# 前回までのご指摘に対する考え方

# 効率的な容量の活用可能性について

## ハイブリットダムの取組

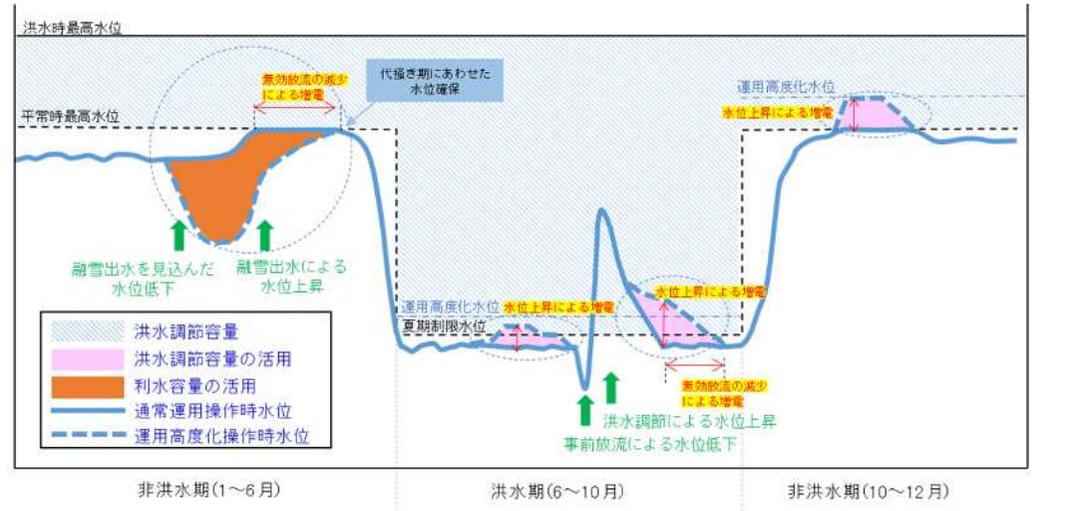
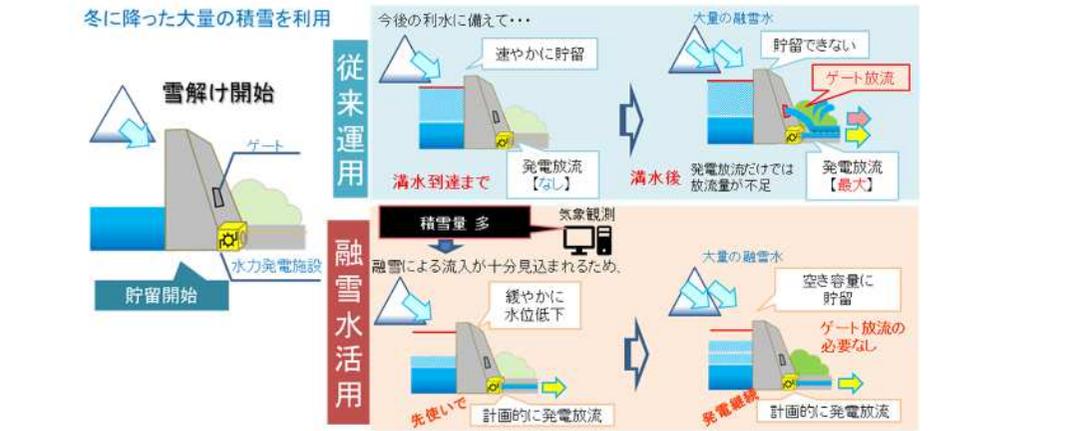
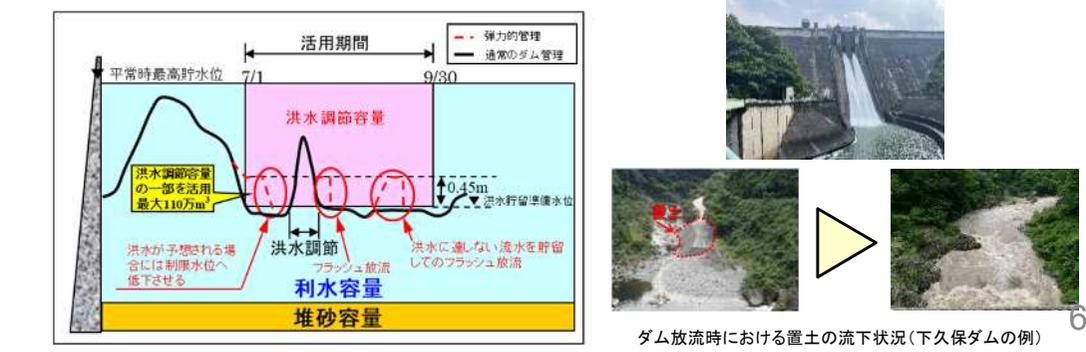
- 利水運用面について、現代に合わせて見直しを行うことでより効率的に容量を活用できるのではないか。

- 気候変動による渇水リスクの増大を踏まえ、限りある水資源を有効活用する観点から、治水機能と水力発電の促進を両立させるハイブリットダムの取組を進めている。
- 対策後の水利用として、融雪出水が見込める地域での豊水の活用やダムの弾力的管理試験による環境改善など、既存ダムを最大限かつ柔軟に活用する方策については有効な手段であると考えられる。

アンサンブル予測雨量による降雨分布のクラスター分析結果

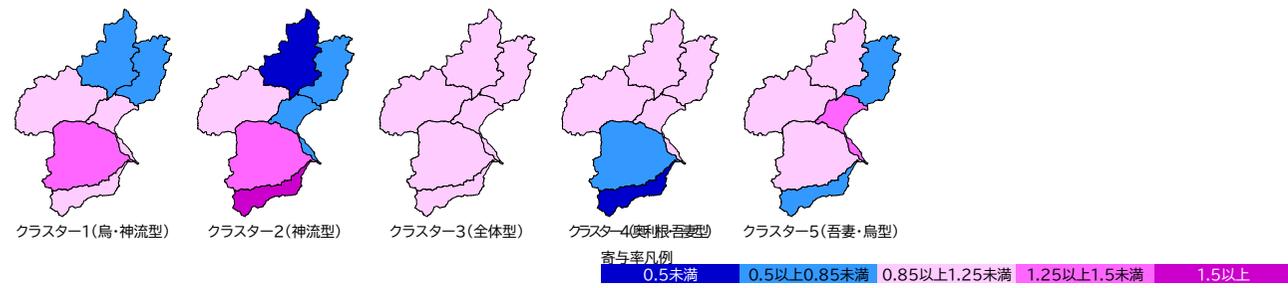
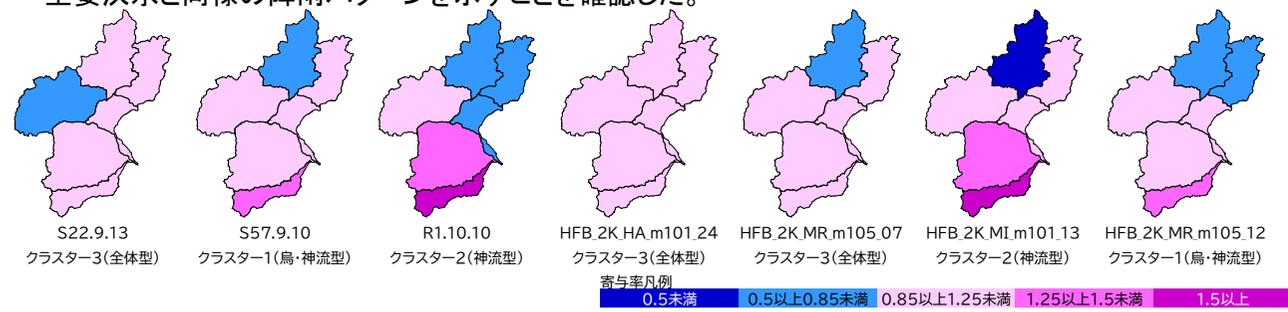
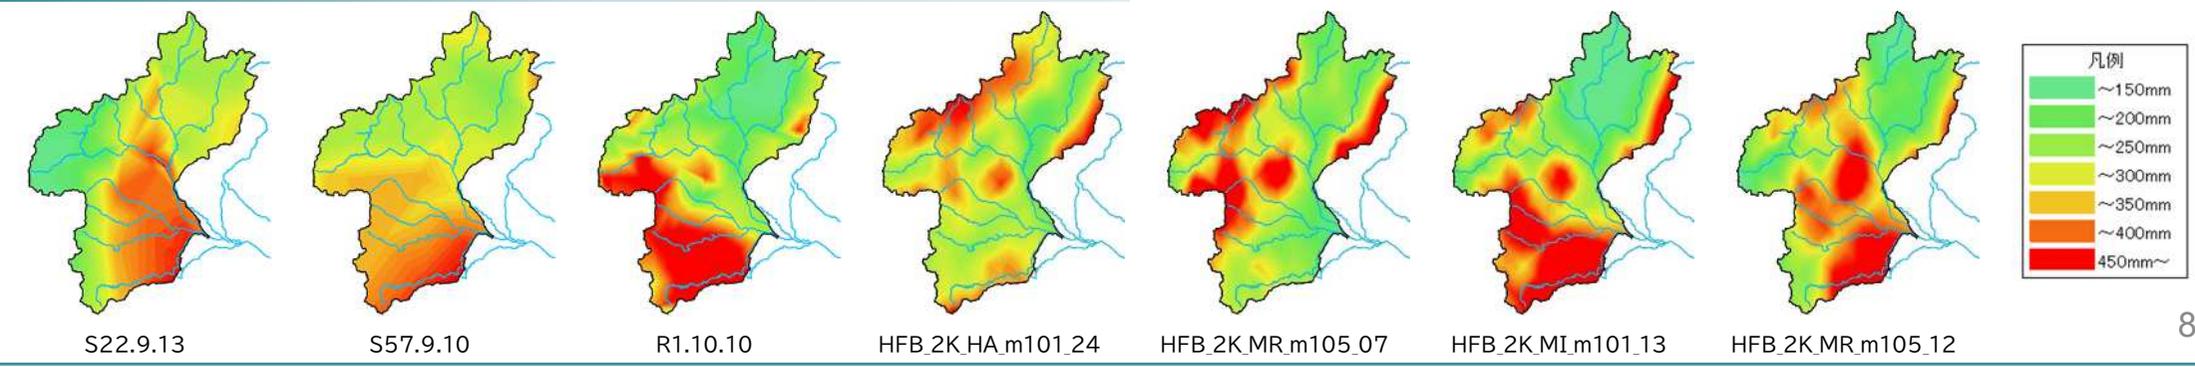
- アンサンブル予測降雨波形に基づく降雨パターンについて、頻度を示してほしい。

アンサンブル予測降雨波形（将来実験）に基づくクラスター分析の頻度結果をご報告します。

- アンサンブル予測降雨波形（将来実験）を用いて空間分布のクラスター分析を実施。
- その結果、予測降雨波形のクラスターは、クラスター1～5に分類された。このうち八斗島地点の流量が20,000m<sup>3</sup>/s以上の4洪水については、クラスター1（鳥・神流型）、クラスター2（神流型）、クラスター3（全体型）のいずれかに分類され、主要洪水と同様の傾向であることが確認された。

- ・ 将来実験のうち、特に規模の大きな4洪水についても同様にクラスター1～3のいずれかに分類され、主要洪水と同様の降雨パターンを示すことを確認した。

# 新たなダムを建設する場合の環境面の視点（過去に中止となったダムの事例）

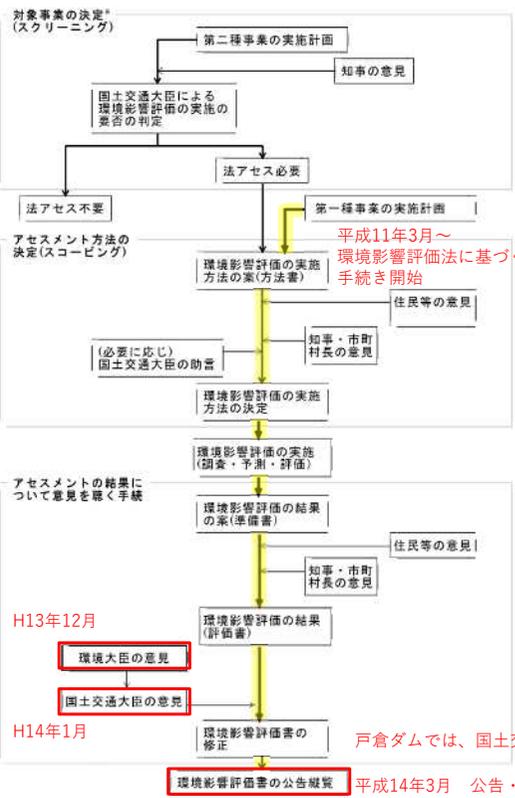
- ダム、遊水地、既存ストック、新たなものに関し、治水だけではなく、環境、地域への影響について議論すべき。
- 中止ダムについて、建設当時の環境に対する意見、対策の事例を紹介してほしい。
- ハツ場ダムについて、環境に対して取り組まれた対策やモニタリングの事例を紹介してほしい。

- 戸倉ダム建設事業は、平成11年6月12日に施行された環境影響評価法に基づく環境影響評価を同年3月より開始し、平成14年3月に環境影響評価書の公告・縦覧を開始して法手続きを終了した。
- 倉渕ダム建設予定地は、良好な自然環境が残されている地域であり、平成3年度から猛禽類の調査を開始するとともに、平成11年6月12日に施行された群馬県環境影響評価条例の施行を受け、条例に準じた項目の調査を平成11年度から平成14年度にわたり実施した。

# 令和1年10月洪水における施設効果について

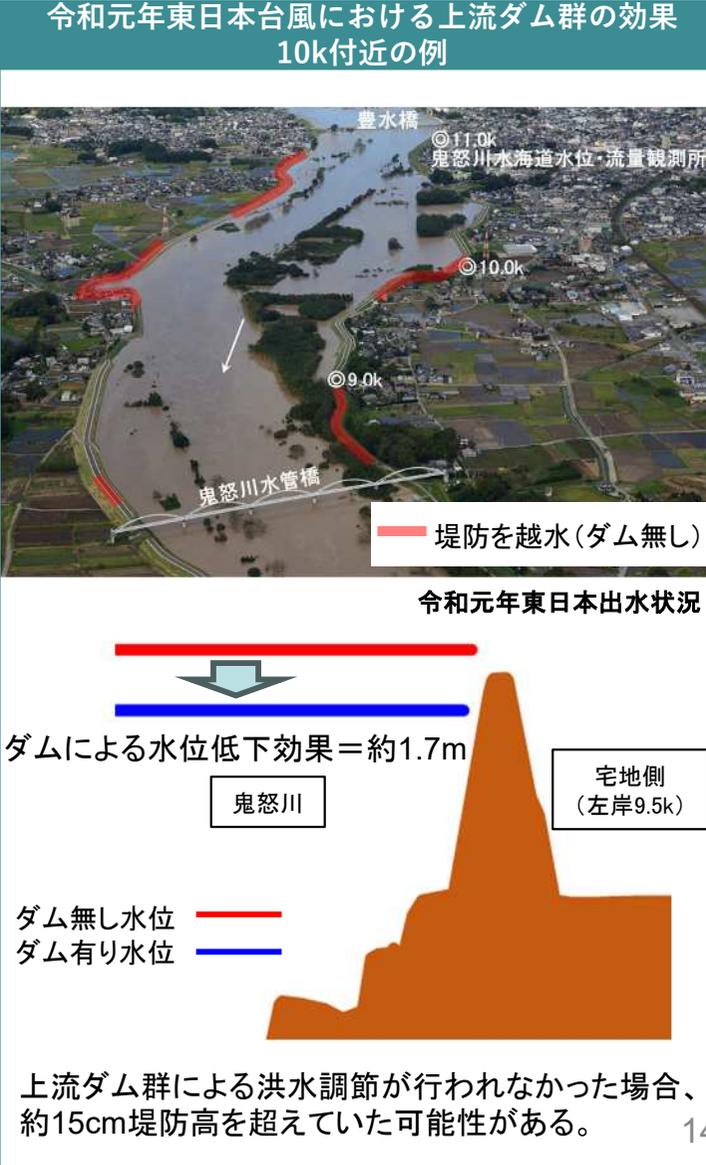
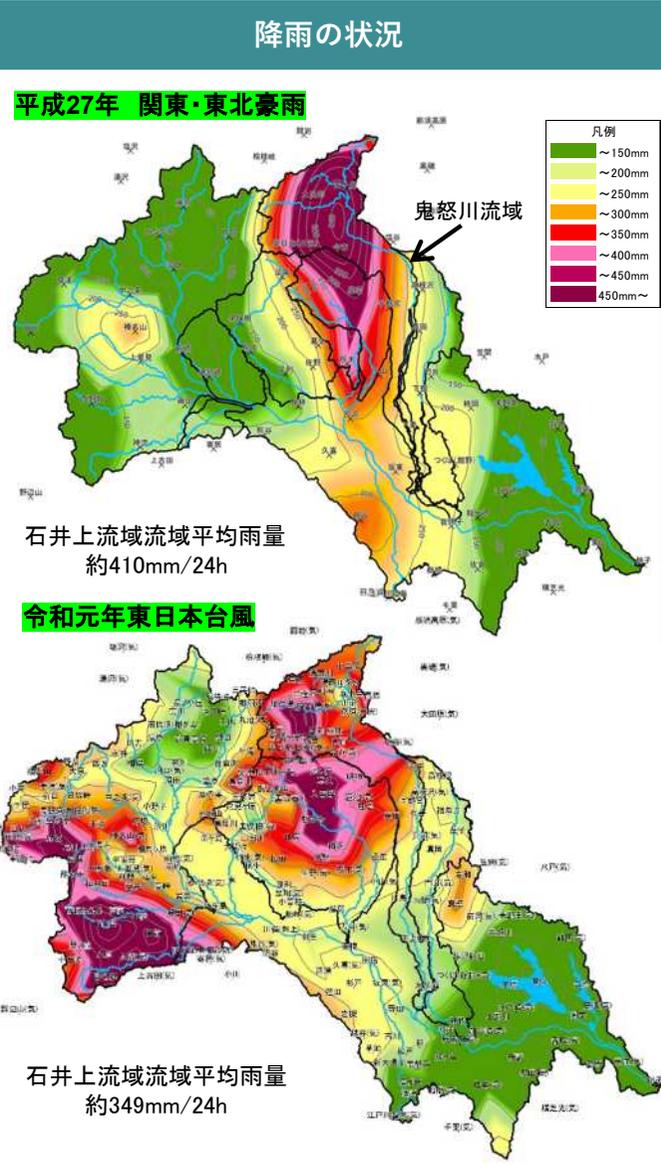
- ダムを建設しても大きい被害が減っていないのではないか。

令和1年10月洪水における鬼怒川上流ダム群の効果についてご報告します。

- 平成27年9月の関東・東北豪雨では、栃木県日光市の五十里雨量観測所において昭和50年の観測開始以来最多の3日雨量617mmを記録するなど、各観測所で観測史上最多雨量を記録し、鬼怒川の石井地点等において観測史上最高の水位を記録する大洪水となった。常総市三坂町地先の鬼怒川左岸で決壊が生じ、常総市の約1/3に相当する約40km<sup>2</sup>が浸水し、常総市役所も浸水するなど大きな被害となった。この浸水においても上流のダム群の整備によって、浸水戸数が概ね1/2に減少するなど、ダム整備による効果は発現している。
- また、令和元年東日本台風では、奥日光観測所で3日雨量512mmを記録するなど、山間部を中心に大雨となり、鬼怒川水海道地点では、計画高水位を4時間超過し、平成27年9月関東・東北豪雨に次ぐ水位を記録した。この洪水において、仮に上流ダム群による洪水調節が行われなかった場合、鬼怒川水海道地点では計画高水位を8時間超過し、下流部において堤防を越水していた可能性がある。

# 八斗島上流におけるダムの洪水期について

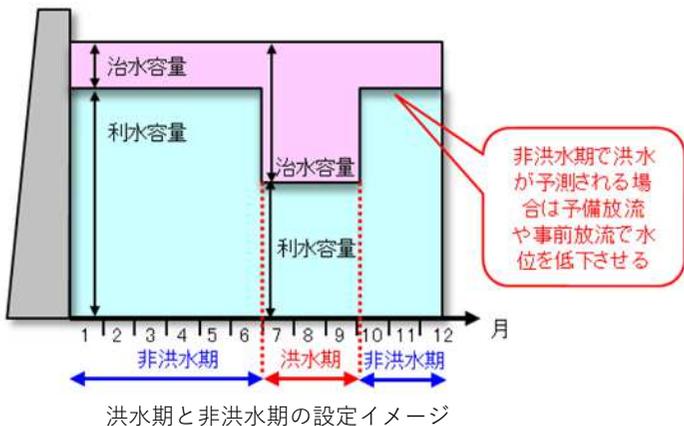
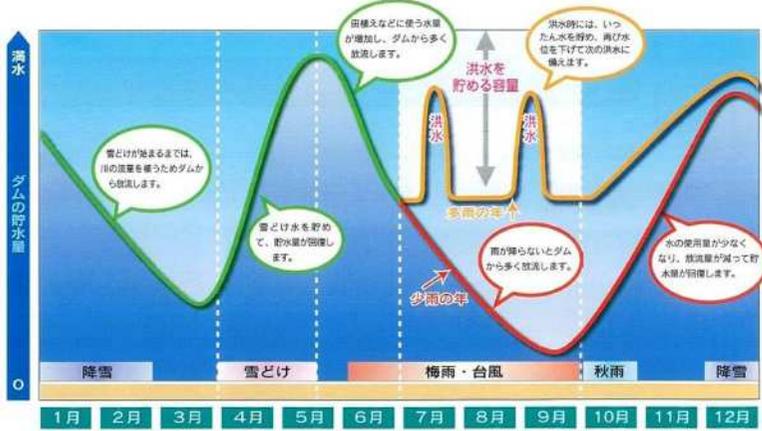
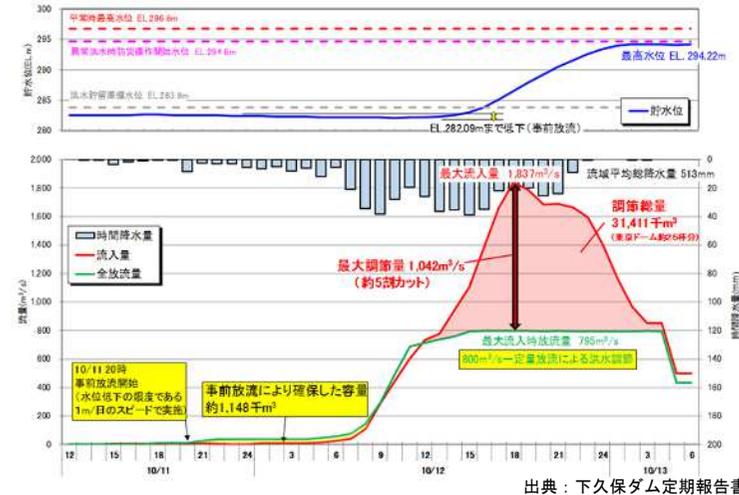
- 容量振替は洪水期を対象に実施するものとしているが、気候変動や令和元年東日本台風の発生時期を踏まえると、洪水期と非洪水期の治水、利水容量の考え方についてもフレキシブルに対応していくことも考えられるのではないか。
- 治水容量の確保について、運用による容量確保と計画上見込む容量とを切り分けて議論すべきではないか。

- 洪水期は予めダムに治水容量を確保し洪水に備える前提として、今回検討している事前放流や容量振替を治水計画上位置付けることとしている。
- 非洪水期においては、ダムに水を貯留しつつ、大雨が予測される場合には、各ダムの操作規則や実施要領に基づき予備放流や事前放流をダム管理上の運用として実施している。令和元年東日本台風では、下久保ダムは非洪水期であったが、事前放流により約115万m<sup>3</sup>の容量を確保した。
- ダムの洪水調節に関する検討とりまとめ（令和2年6月）の中では、「ダムの洪水期の期間の変化や洪水貯留準備水位への影響などダムの操作運用への影響も含め、気候変動の影響を治水・利水の両面から研究していく必要がある」としている。

- ・ 下久保ダムでは、洪水貯留準備水位を下回っていたが、水位低下の限度である1日あたり1mのスピードで事前放流を実施し、さらに、約115万m<sup>3</sup>の容量を確保した。
